平陆县 100MW 农光互补光伏发电项目

监理工程师通知单

编号: ZHJL-JLTZ-PL-178

主题: 关于洪池场区内 BZ1 号铁塔上塔高压电缆相关问题

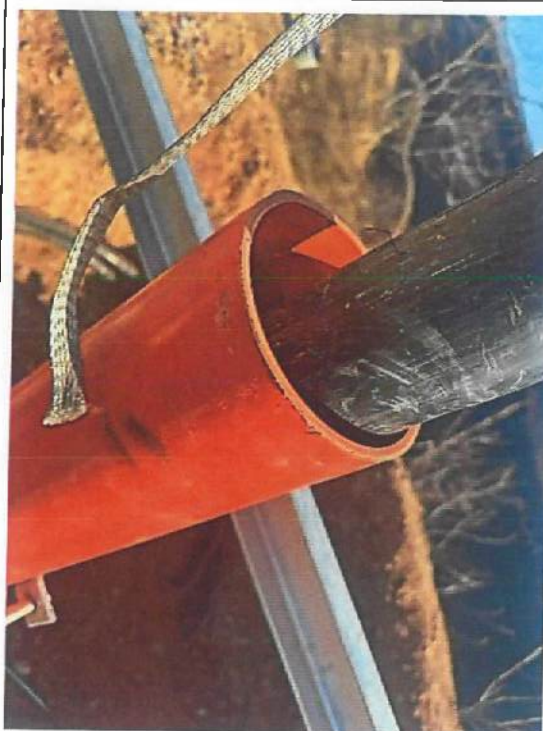
冷缩分支套破损，且内部填充胶不饱满

防火封堵未制作

请贵单位收到本通知后立即对洪池 BZ1 号铁塔上塔电缆地块进行自检复查, 确保在并网前完成以上问题整改, 不得影响并网。
